**Avis délibéré de la mission régionale d'autorité environnementale
sur le projet de rénovation de la télécabine de la Setaz porté par la
SEM Valloire sur la commune de Valloire (73)**

Avis n° 2023-ARA-AP-1526

Avis délibéré le 23 juin 2023

Figure 4: Le projet de télécabine de la Sétaz (source : dossier)

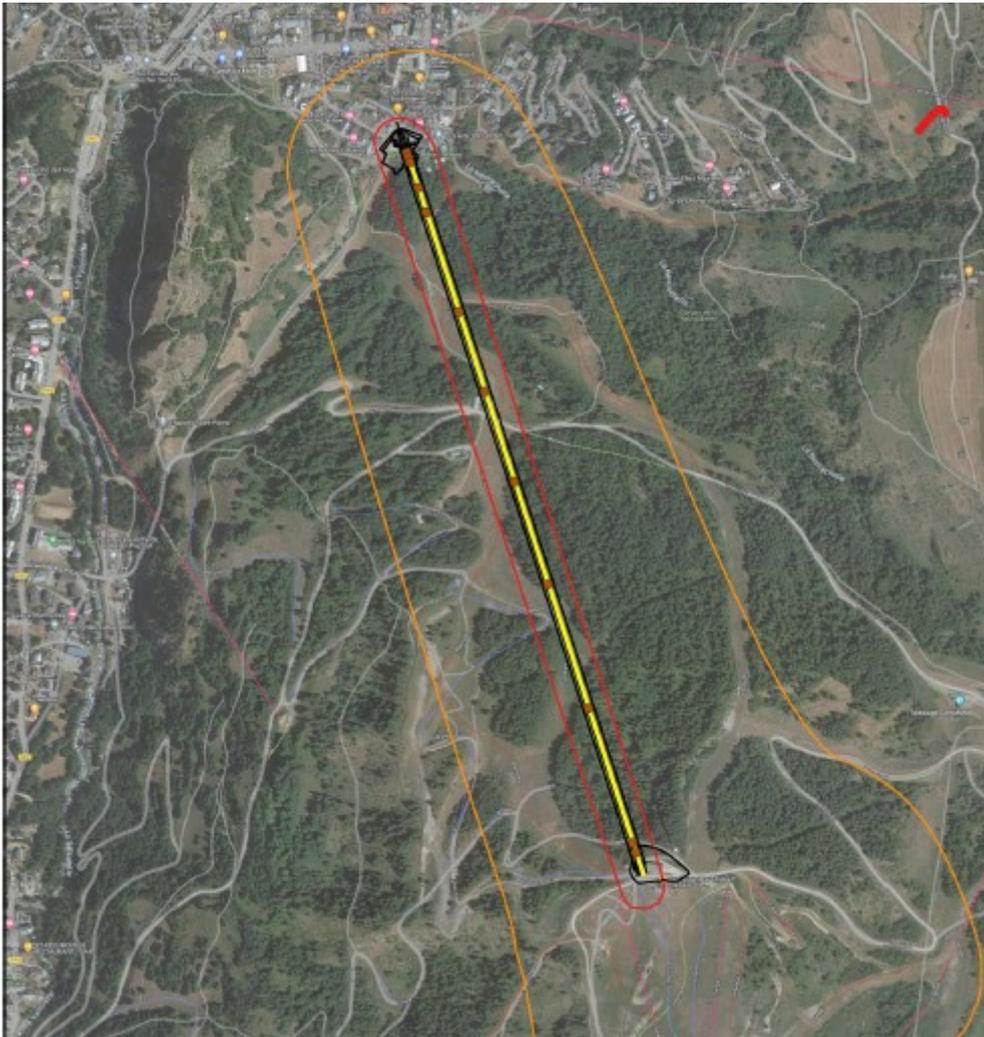
L'Autorité environnementale recommande au porteur de projet de préciser la localisation exacte des zones qui feront l'objet de terrassements et de les cartographier.

Le dossier ne précise pas si le remplacement de la télécabine présente des liens fonctionnels avec d'autres opérations prévues ou en cours sur le domaine skiable et si des aménagements immobiliers ou des équipements publics sont prévus au sein de la station dans le cadre d'un projet plus

L'Autorité environnementale recommande de préciser le contexte de développement du domaine skiable et de la station dans lequel s'inscrit le remplacement de la télécabine de la Setaz et le cas échéant de revoir le périmètre du projet, et de l'étude d'impact en conséquence.
